Programme d'aménagement hydraulique de lutte contre les crues et les inondations du Pansard et du Maravenne -
Commune de la Londe les Maures

Bilan de la concertation

Numéro du projet : 15MHY001

Intitulé du document : Bilan de la concertation

Figure 1 : Localisation des différents barrages créés (en rouge) ou dont l'usage est modifié (en jaune)

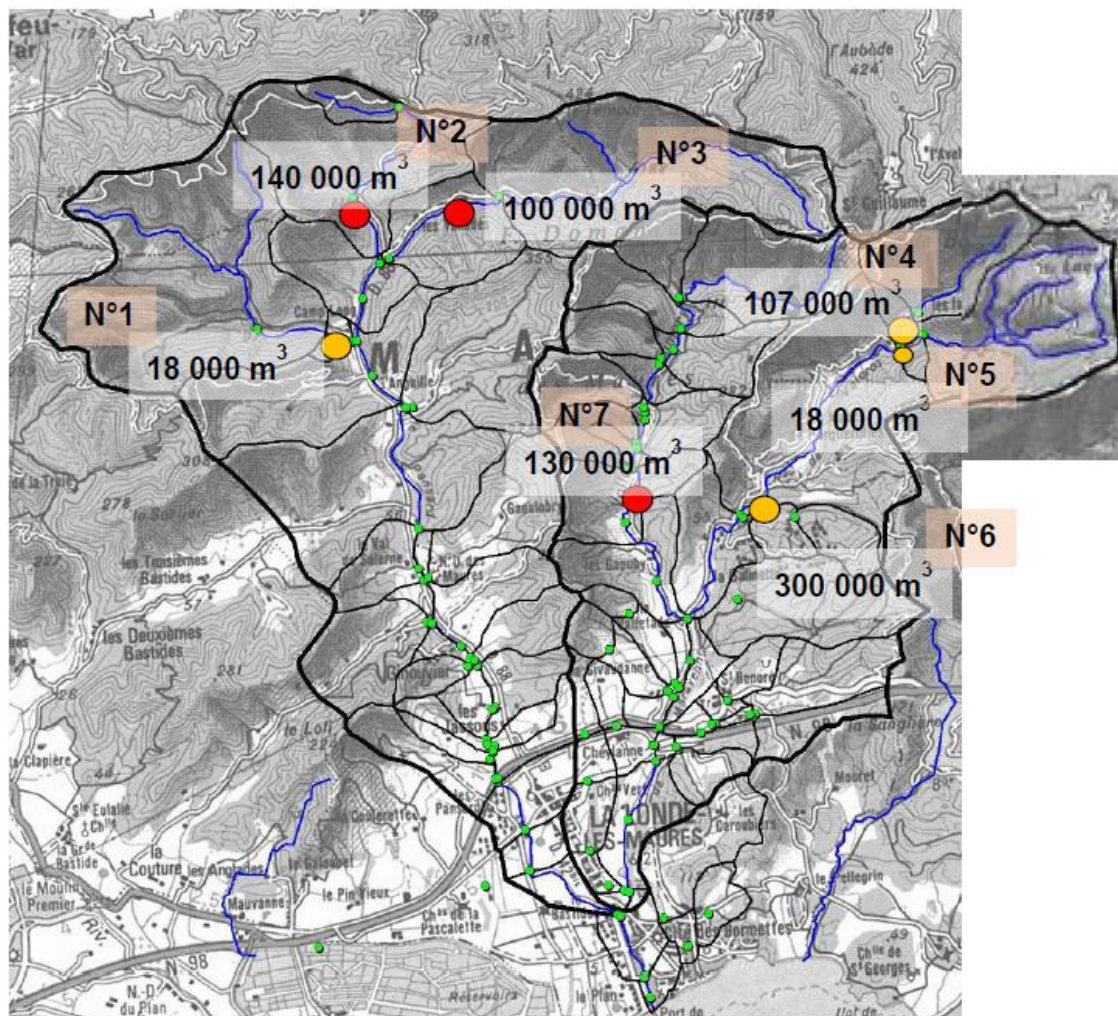
Certains habitants ont fait part de leurs propositions quant à la mise en place de barrages en amont, dans les cours supérieurs du Maravenne et du Pansard ou sur le Tamary (L1, L2, L7, L11, L27, L37).

Réponse : La création de barrages afin de retenir l'eau en amont et, de cette manière, limiter les eaux arrivant sur la commune de la Londe-les-Maures entraîne un risque accru de la concomitance des crues Du Maravenne et du Pansard. Une étude a été menée et est présentée sur la Figure 1. Il s'agit d'une modélisation de l'impact de la création de trois barrages (en rouge) et l'utilisation de quatre barrages déjà existants (en jaune) pour permettre la lutte contre les crues du Pansard et du Maravenne.

L'exploitation de l'ensemble des sites permet un écrêtement significatif sur chacun des cours d'eau (de l'ordre de -10%). En revanche après la confluence, le ralentissement de crue généré par les retenus, notamment sur le Maravenne, favorise la synchronisation des débits de pointe et augmente les débits débordés.

Cette solution présente des risques et n'a donc pas été retenue.
